新竹縣政府工程查核代表照片表

拍攝日期：111.08.24

工程名稱：109 年度老舊校舍整建計畫—廁所拆除重建工程

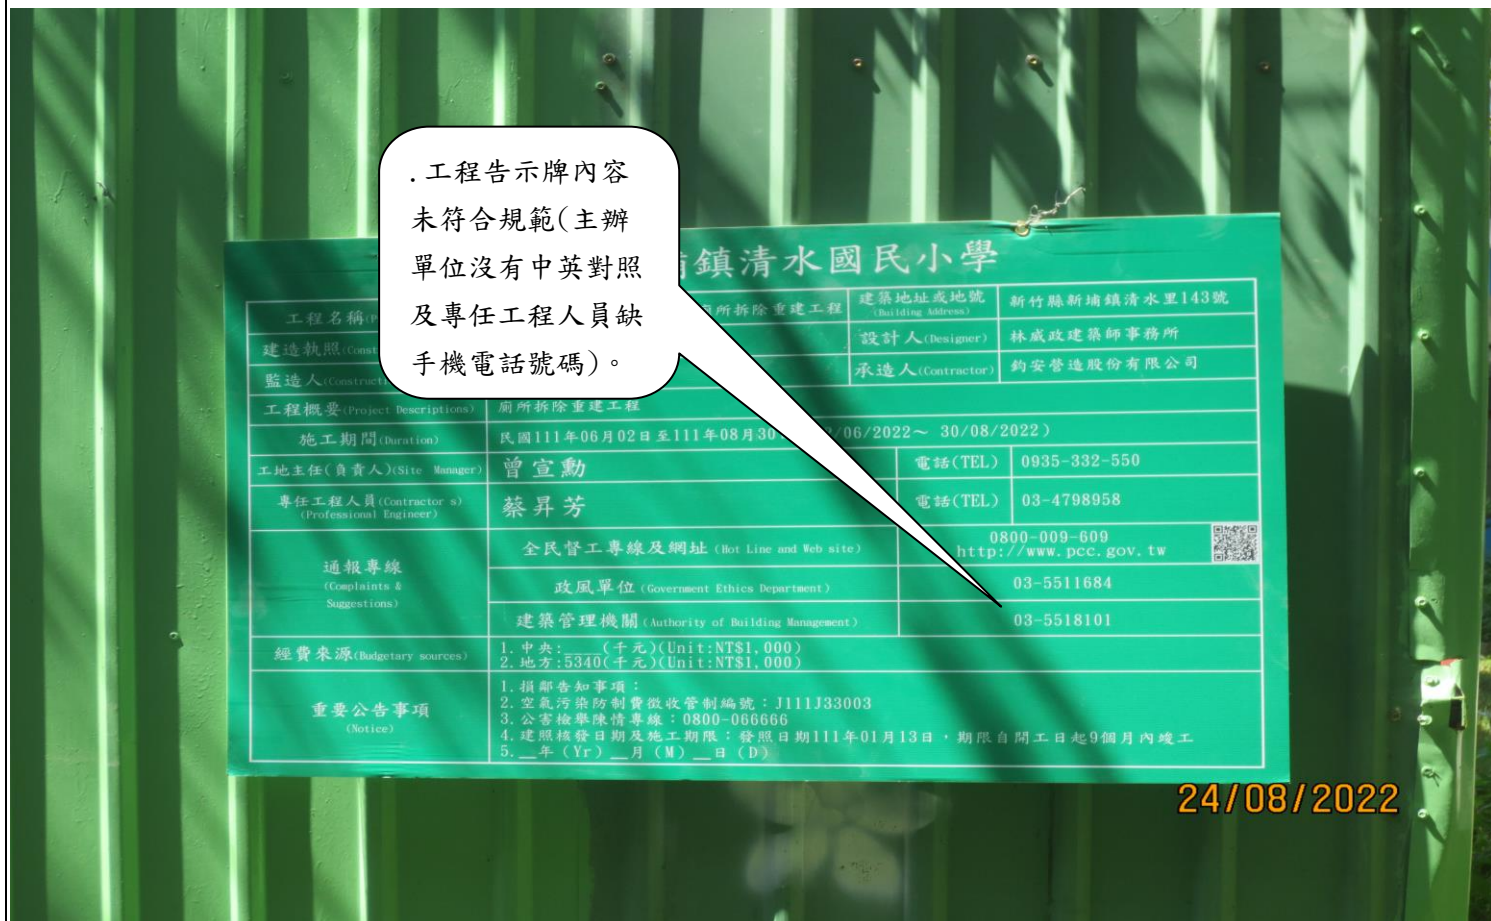
工作架未設置適當護欄、扶手。
